Onderwerp: ontwerpbestemmingsplan 'Fred. Roeskestraat'

We doen hieronder twee wijzigingsvoorstellen voor het ontwerp bestemmingsplan.

1. voet/ fietspad tussen Stadionkade en Fred. Roeskestraat t.o. Jasonstraat

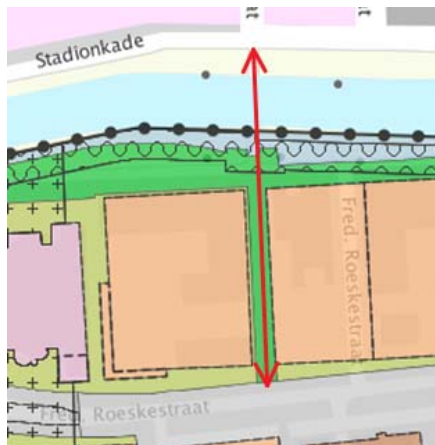
We stellen voor om in het bestemmingsplan een voet/ fietsverbinding op te nemen tussen Stadionkade en Fred. Roeskestraat, aansluitend op het bruggetje tegenover de Jasonstraat. Zie de rode pijl op bovenstaand kaartje.

Dit is voor vooral voor fietsende leerlingen van de scholen aan de Roeskestraat een handige en veilige verbinding, waarmee drukke routes kunnen vermijden. Ook voor wie bijvoorbeeld boodschappen aan de Stadionweg heeft gedaan en in deze richting naar huis gaat is deze verbinding handig, veilig en aangenaam. De verbinding draagt bij aan een prettige woonomgeving en maakt dat de Roeskestraat een beter geheel gaat vormen met de bestaande Stadionbuurt.
